Oggetto n. 1225

Intesa sulle modifiche cartografiche al piano territoriale paesistico regionale presentate dalla Provincia di Piacenza con la variante specifica al proprio piano territoriale di coordinamento. (Proposta della Giunta regionale in data 7 settembre 2016, n. 1276). (*Prot. DOC/2016/0000659 del 27/10/2016*)

**PROPOSTA DI VARIANTE CARTOGRAFICA AL
PIANO TERRITORIALE PAESISTICO REGIONALE**

Schede delle varianti

MODIFICA C_12 ARDA_Arda 1

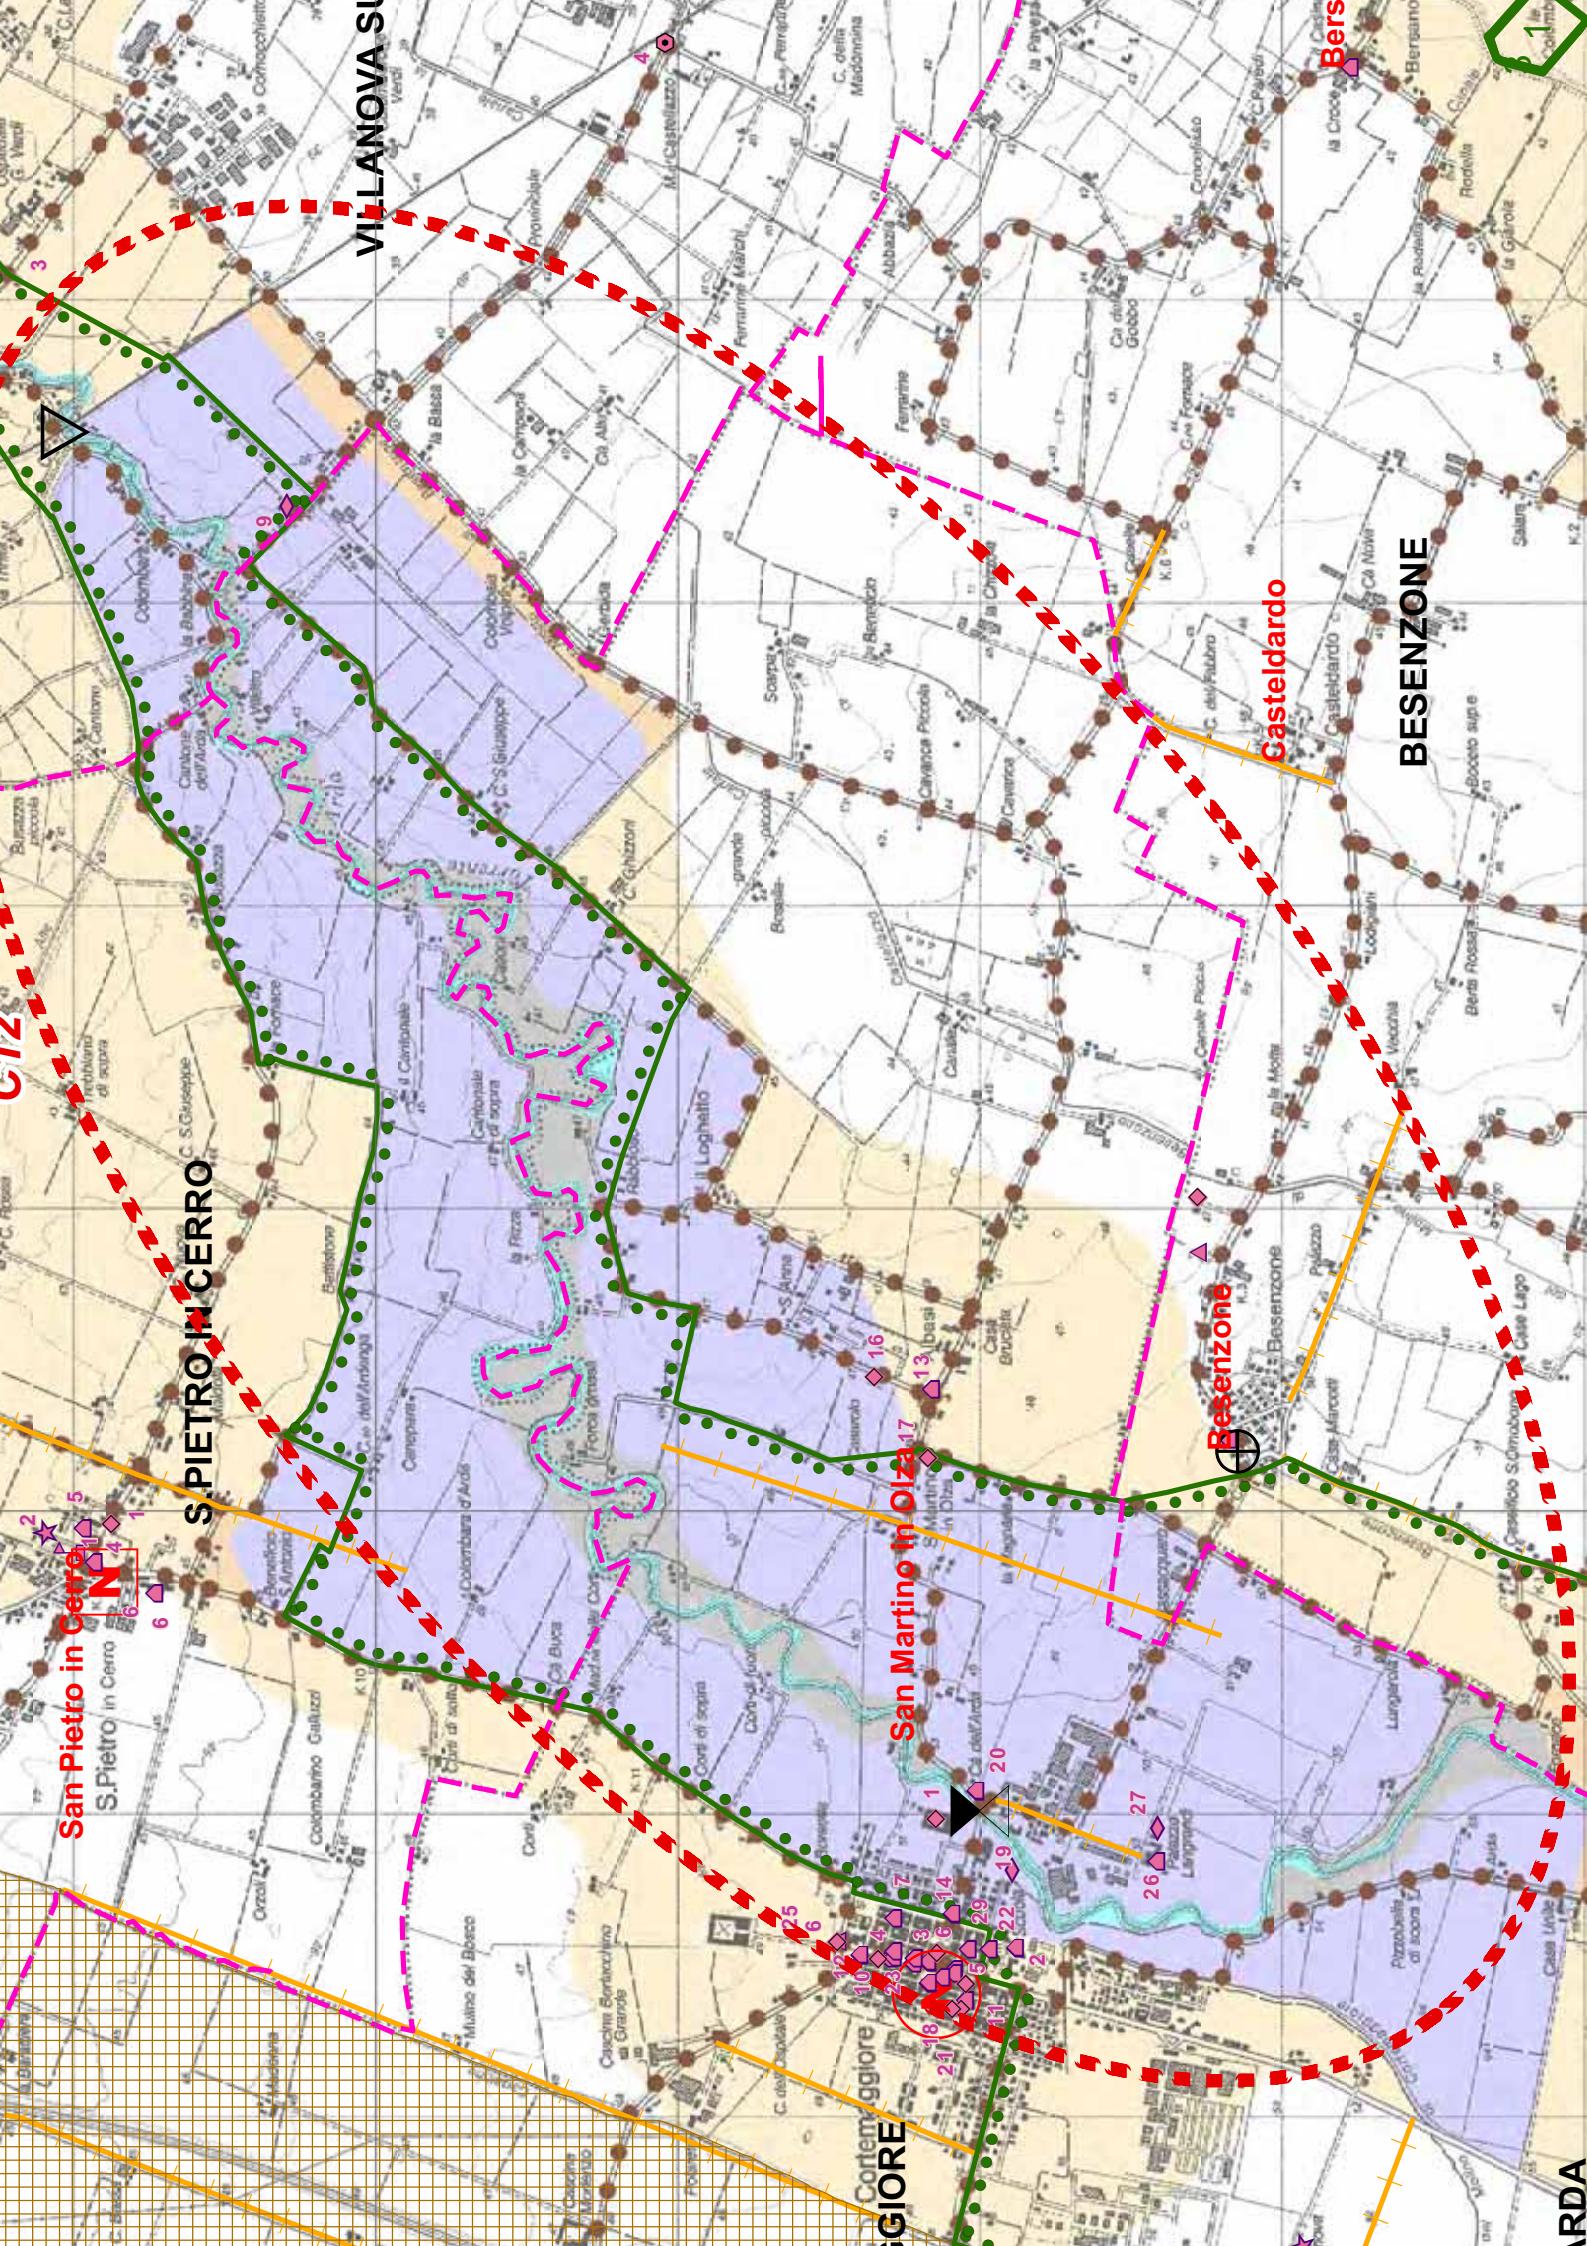
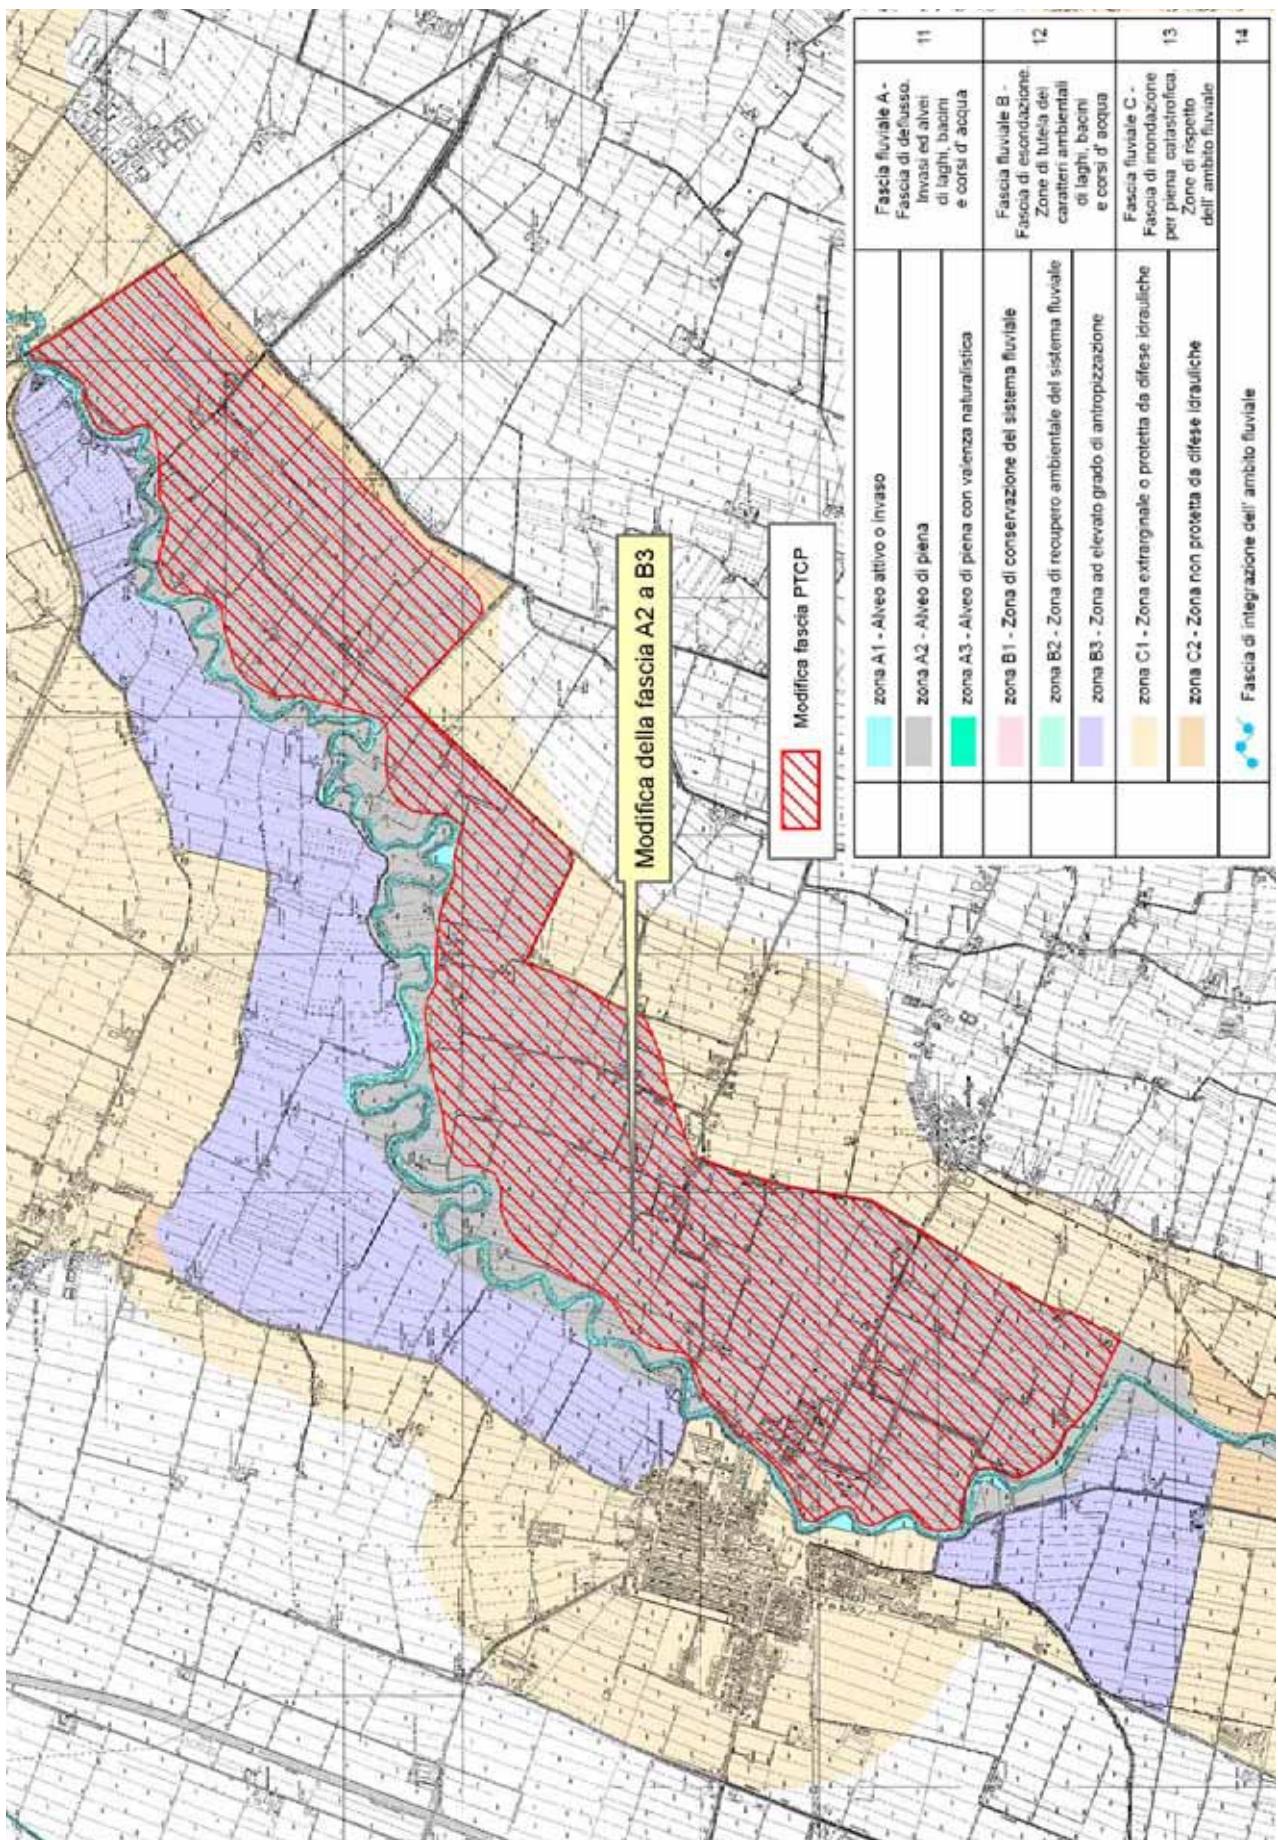
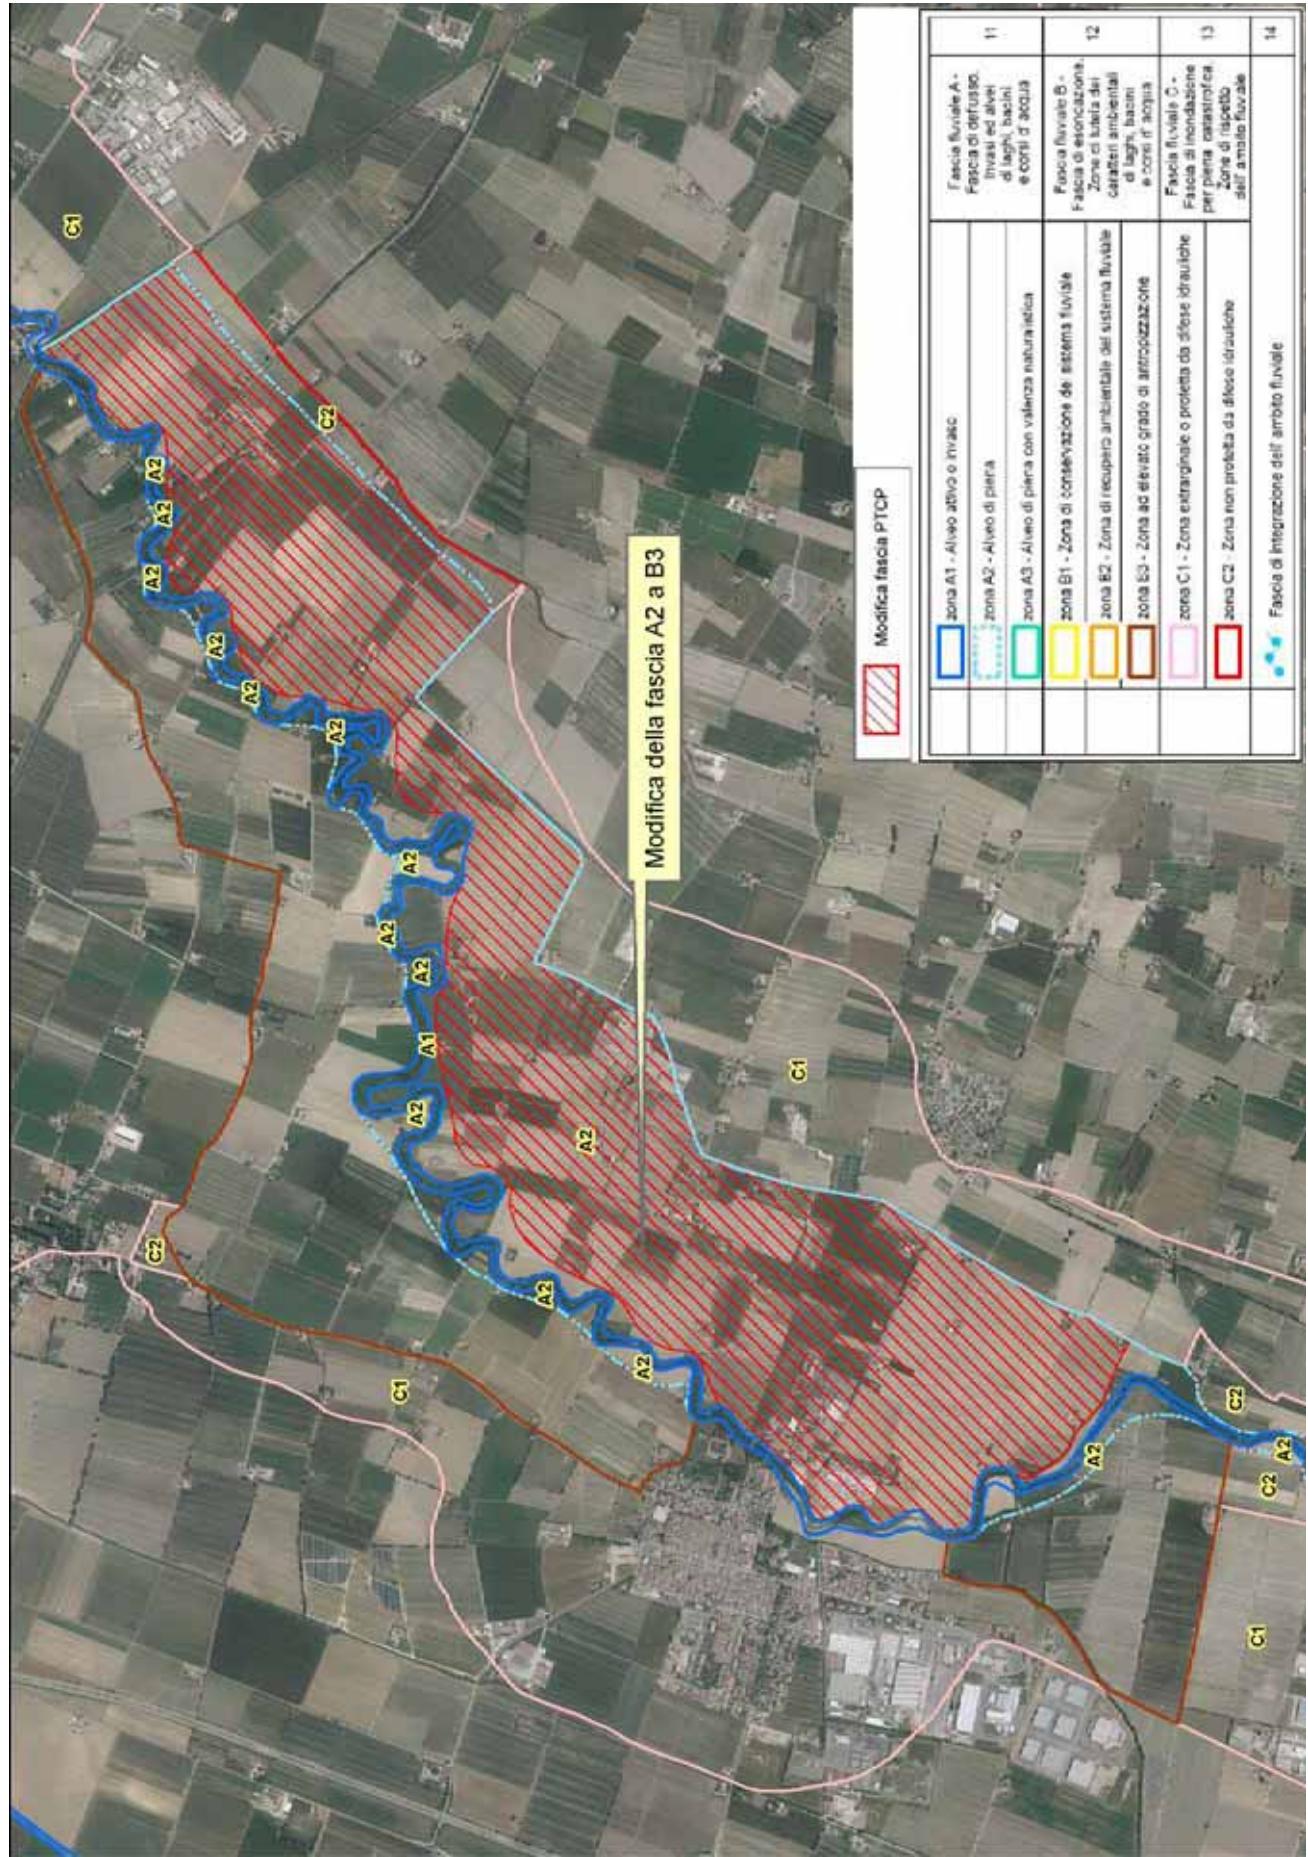
La presenza nell'area di modifiche antropiche compromette i tipici caratteri di naturalità fluviale. Infatti, il paesaggio fluviale risulta fortemente connotato dallo scenario rurale delle colture agricole e dalla presenza di territorio urbanizzato sia di tipo strutturato, sia di tipo diffuso dal quale emergono elementi di forte impatto visivo (punti di attraversamento e area produttiva). Si ritiene pertanto che la caratterizzazione paesaggistica dell'area di pertinenza fluviale sia più compatibile con gli obiettivi di tutela della fascia B, in particolare della zona B3 finalizzata a perseguire il mantenimento dei caratteri attuali, favorendo la conservazione delle destinazioni d'uso presenti, anche attraverso eventuali interventi di mitigazione dell'impatto paesaggistico, e meno coerente con gli obiettivi affidati alla fascia A2-Alveo di piena.
